Teknik açıklama

LED iç mekan aydınlatmasına ait kumanda modülünde donanım/yazılım sorunu.

**Resim 1:** LED iç mekan aydınlatması/okuma lambasına ait kumanda modülünün örnek görünümü**Resim 2:** Panoramik tavan perdesinin ve iç lambanın kumanda modülünün örnek görünümü**A:** İç mekan aydınlatmaları**B:** Panoramik tavan perdesinin kumandası**Atölye tespiti:**

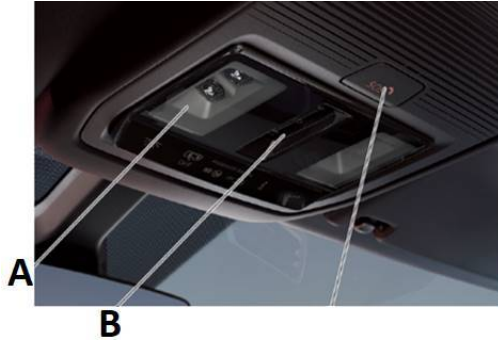
- İç mekan aydınlatması/okuma lambası yanıp sönmektedir (bakınız Resim 1, kırmızı elips).
- Panoramik tavan perdesinin açılması/kapatılması kumandası, parmak istenilen yönde hareket ettirildiğinde doğru çalışmıyor. Kumanda edildiğinde iç lambalar doğru bir şekilde açılmıyor/kapanmıyor (bkz. Resim 2).
- Gösterge panelindeki hava yastığı kontrol lambası yanıyor.

İyileştirilmiş donanıma/ yazılıma sahip LED iç aydınlatmanın yeni kontrol modülü kullanıma sunulmuştur.

- LED iç aydınlatmanın kontrol modülü SEAT Atölye Kılavuzu ve SEAT YP Kataloğunda yer alan bilgiler uyarınca değiştirilmelidir.
- Eğer araçta 5H0 959 561 AJ yedek parça numaralı LED iç aydınlatması kontrol modülü monteliyse, 5H0 959 561 CB parça numaralı LED iç aydınlatması kontrol modülü sipariş edilmelidir.
